### Предложение по дополнению 21 к поправкам серии 02 к Правилам № 30 ООН (шины для пассажирских автомобилей и их прицепов)

Представлено Рабочей группой по вопросам шума\*

## Дополнение 21 к поправкам серии 02 к Правилам № 30 ООН (шины для пассажирских автомобилей и их прицепов)

*Включить новый пункт 3.1.15 следующего содержания:*

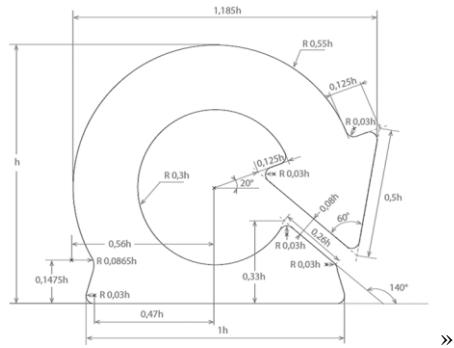
«3.1.15 указанное ниже обозначение относится к ШРМ, когда "h" составляет не менее 12 мм.
